MUNICÍPIO DA NAZARÉ
Câmara Municipal

INFORMAÇÃO TÉCNICA

O presente pedido refere-se à alteração do Plano de Trânsito do Município da Nazaré na zona do parque de estacionamento da Praia do Salgado, localizada no Largo Fernanda Rodrigues, Salgado – Famalicão, Nazaré.

Proposta, sem escala

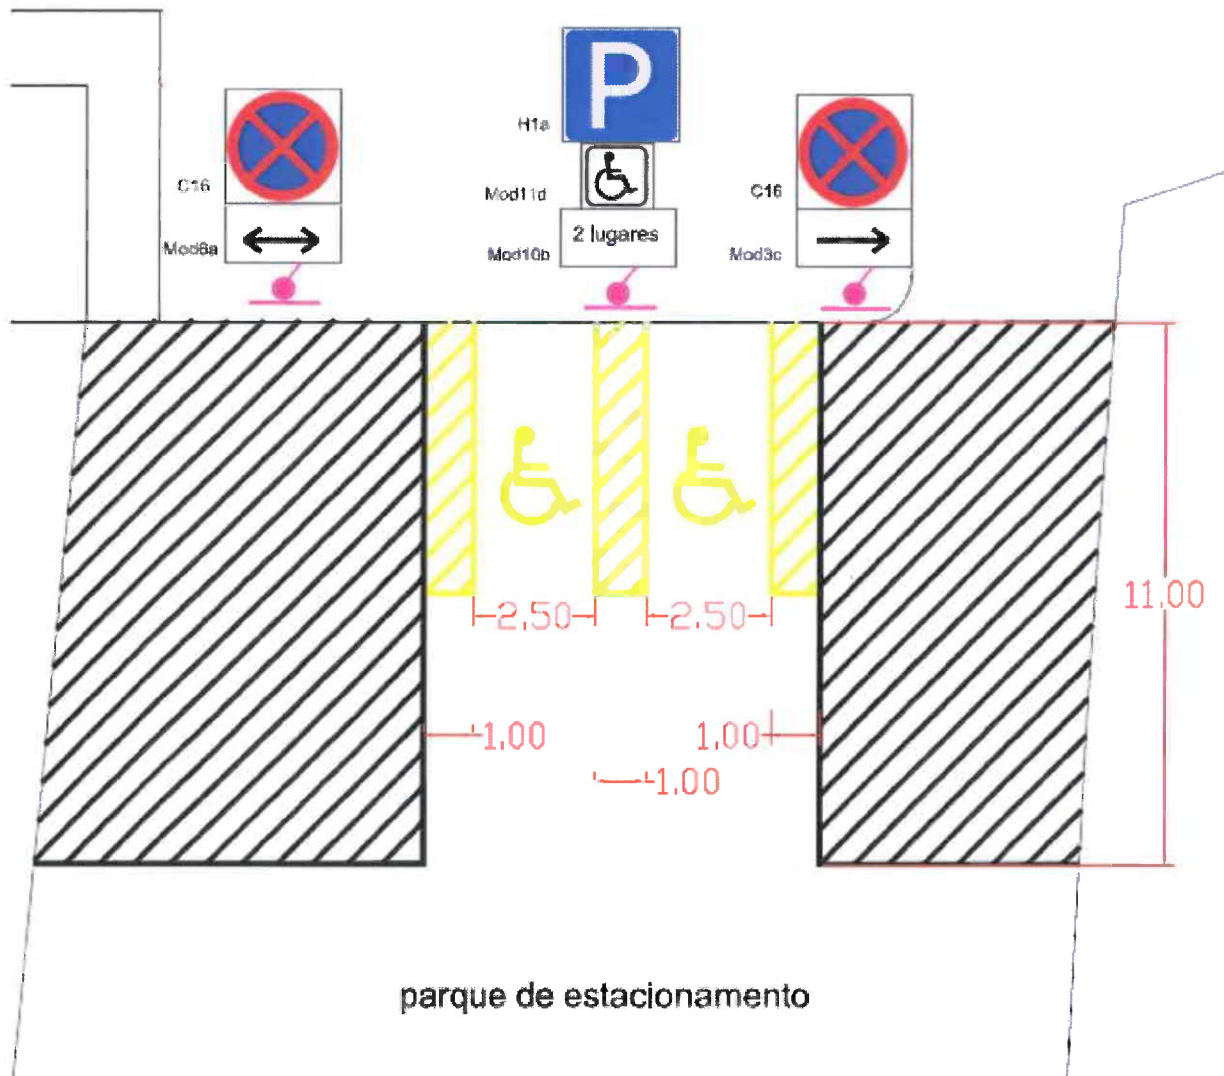
Contudo, tem-se verificado a ocupação indevida das áreas destinadas à circulação pedonal e dos lugares reservados a pessoas com mobilidade reduzida, situação que compromete a segurança dos utilizadores, dificulta o acesso à praia e prejudica o exercício de um direito universal.

Neste contexto, torna-se necessário adotar medidas de ordenamento e regulamentação do estacionamento, reforçando a sinalização vertical e horizontal existente, de forma a assegurar o cumprimento das regras de trânsito, promover a acessibilidade e garantir condições adequadas de segurança e utilização do espaço público.

- Colocação de 2 sinais modelo C16 (Paragem e estacionamento proibidos);
- Colocação de 1 sinal modelo H1a (Parque de estacionamento);
- Colocação de 1 placa adicional Modelo 3c (seta para o lado direito);
- Colocação de 1 placa adicional Modelo 6a (seta para os dois lados);
- Colocação de 1 placa adicional Modelo 10b, com a inscrição “2 lugares”;
- Colocação de 1 placa adicional Modelo 11d (símbolo de mobilidade reduzida);
- Execução de pinturas rodoviárias, nomeadamente:
 - ✓ Aplicação de pictogramas identificativos de lugares de estacionamento reservados a pessoas com mobilidade reduzida (cor amarela);
 - ✓ Pintura de raias oblíquas no pavimento na zona intermédia dos lugares reservados a pessoas com mobilidade reduzida (cor amarela);
 - ✓ Pintura de raias oblíquas no pavimento nas áreas onde é proibido parar e estacionar (cor branca).
